Variante Specifica al Piano delle Attività Estrattive (PAE) del Comune di RUBIERA (RE) in considerazione del Progetto di realizzazione di tre coppie di pozzi per la riorganizzazione del campo acquifero di Bosco Fontana (Comune di Rubiera, Provincia di Reggio Emilia), nell'ambito della procedura di VIA.

### ***Relazione Tecnica***

## **2. PROPOSTA DI VARIANTE SPECIFICA AL PAE, CON AGGIORNAMENTO DEI RELATIVI DOCUMENTI.**

Figura 4 – Fasi settori di scavo (non in scala).

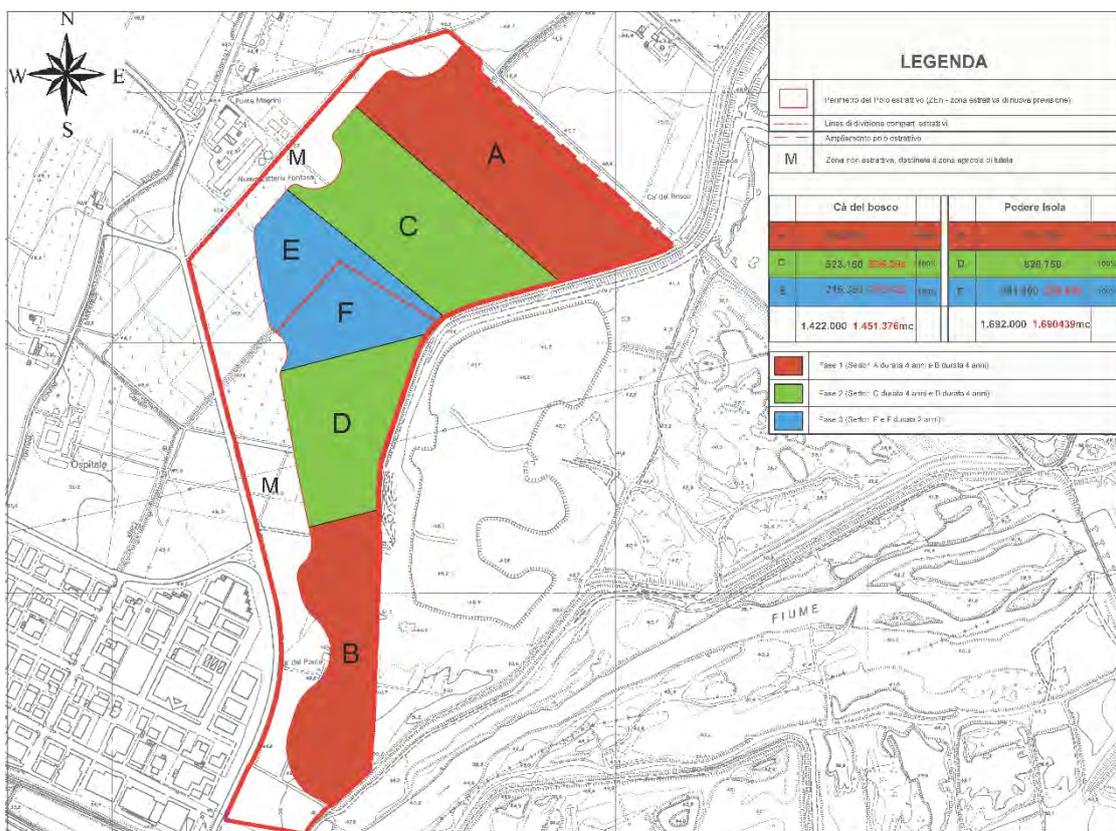
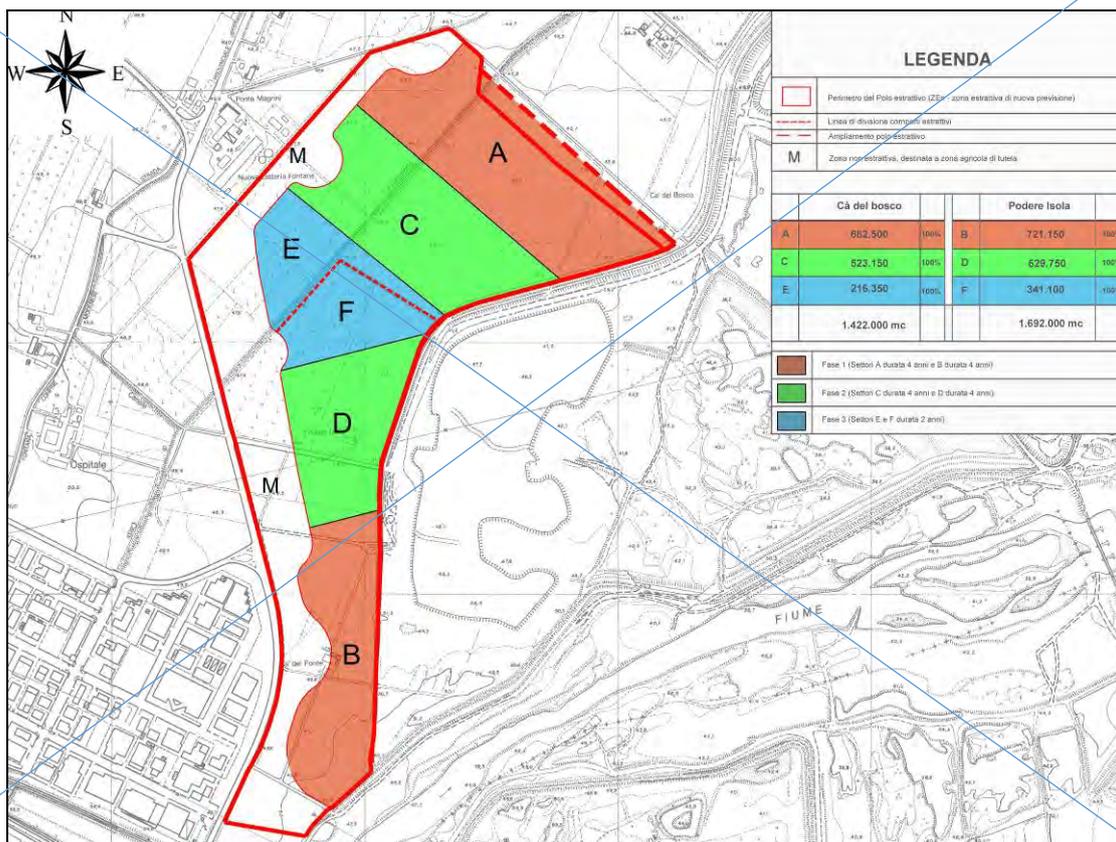
L'area di scavo è stata suddivisa in fasi funzionali alla realizzazione della cassa di espansione (Figura 8); queste vengono esplicitate in ha nella Tabella 4 che segue.

Figura 6 – Suddivisione polo SE016 (non in scala).

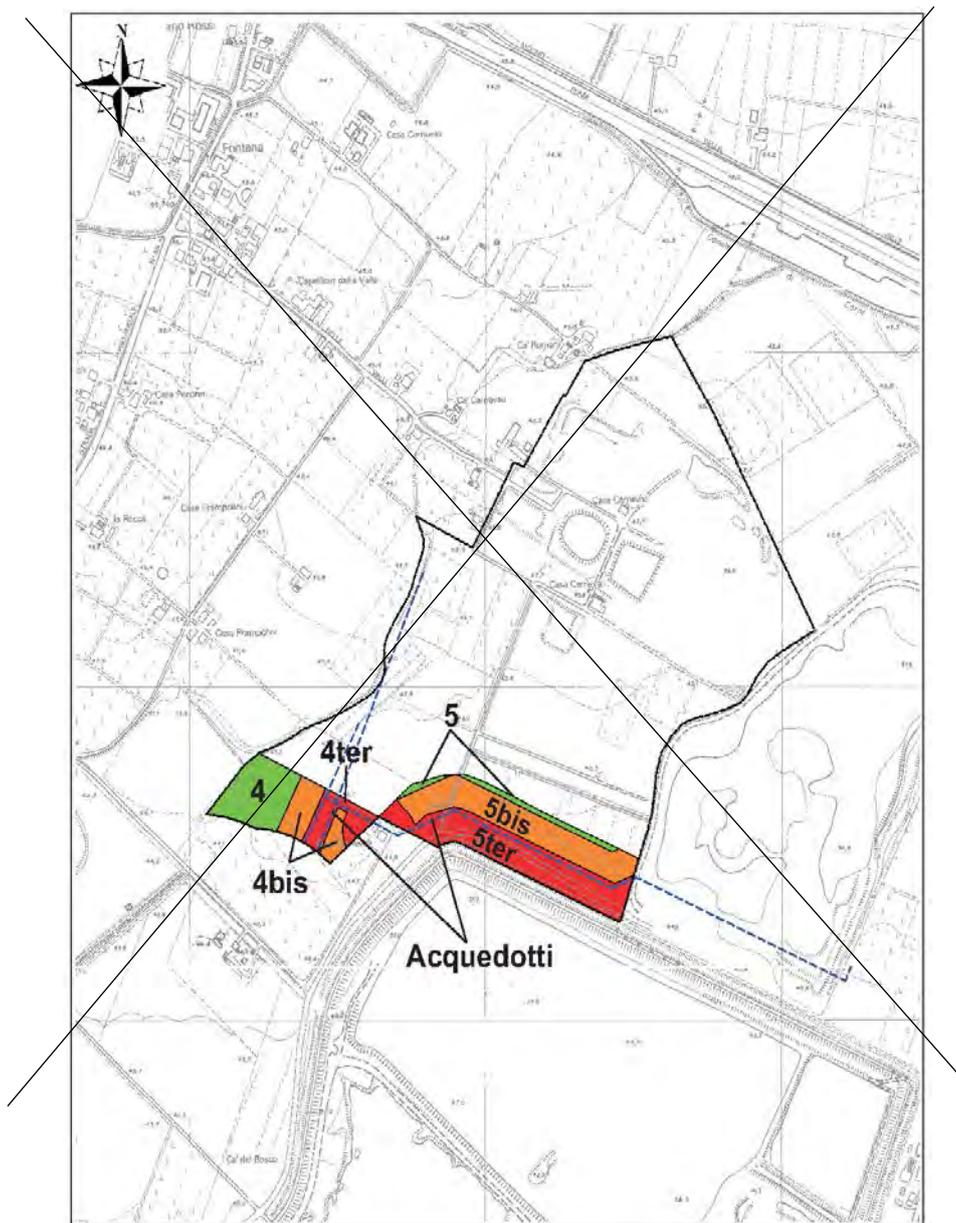
La porzione estrattiva di polo **senza vincoli** è stata suddivisa in 2 aree (Figura 44 e All. 13):

- 1) area 4 **E**;
- 2) area 5 **D2**;

~~a loro volta suddivise in sub-aree. Le porzioni contraddistinte dal suffisso "bis" sono quelle di rispetto estrattivo derogabili; quelle contraddistinte dal suffisso "ter" sono quelle di rispetto non derogabili. L'area 4 (comprese le sub-aree) racchiude la porzione ricadente all'interno della Zona di salvaguardia (365 gg) dei pozzi acquedottistici.~~

Le zone 4 e 5 dell'Area D2 non sono state considerate ai fini estrattivi per la loro eseguità sia di superficie che volumetrica.

Il volume utile totale, in area di non rispetto estrattivo, ammonta a circa **43.307 16.808** m<sup>3</sup> contro i 268.000 m<sup>3</sup> previsti dal PIAE, con un ammanco di **224.793 251.192** m<sup>3</sup>. ~~L'escavazione in deroga ai 50 m dagli acquedotti comporterebbe un aumento del quantitativo escavabile pari a 171.079 m<sup>3</sup>. Quest'ultimo sommato a quello precedentemente computato darebbe un quantitativo utile complessivo pari a circa 214.386 m<sup>3</sup>, contro i 268.000 m<sup>3</sup> previsti dal PIAE con un ammanco di 53.614 m<sup>3</sup>.~~

Fasi/settori di scavo  
- Scala 1:10.000 -

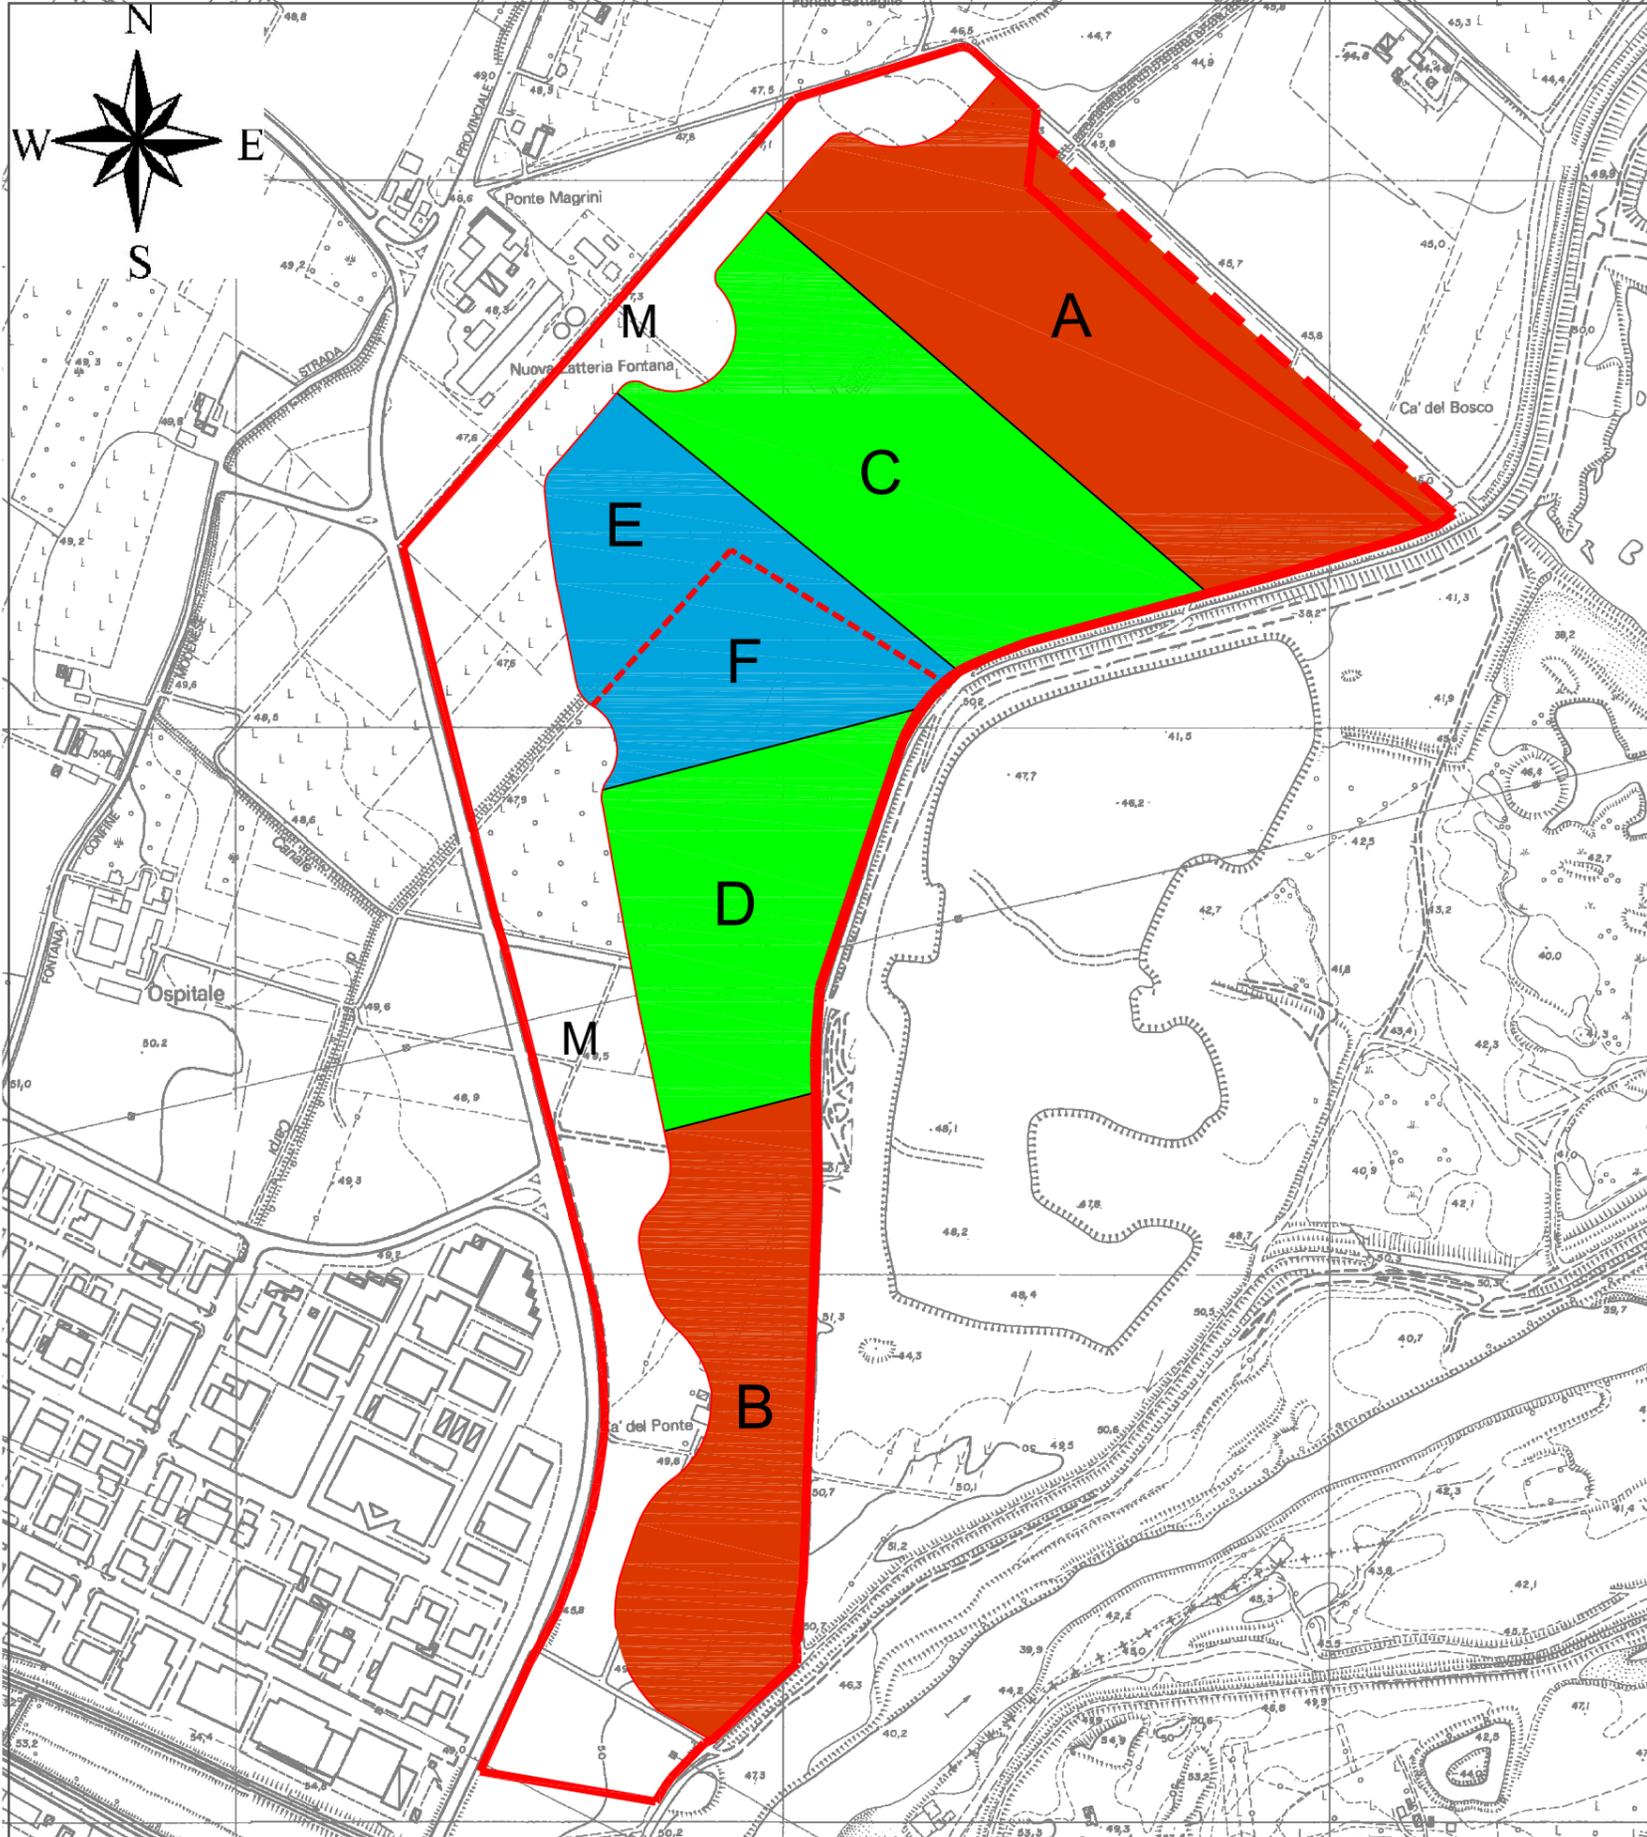
Cà del bosco			Podere Isola		
<b>A</b>	682.500	<b>712.655</b>	100%	<b>B</b>	721.150	100%
<b>C</b>	523.150	<b>526.296</b>	100%	<b>D</b>	629.750	100%
<b>E</b>	216.350	<b>212.425</b>	100%	<b>F</b>	341.100	<b>339.539</b>
	<b>1.422.000</b>	<b>1.451.376mc</b>			<b>1.692.000</b>	<b>1.690439mc</b>

Modificato da proposta variante specifica 2023
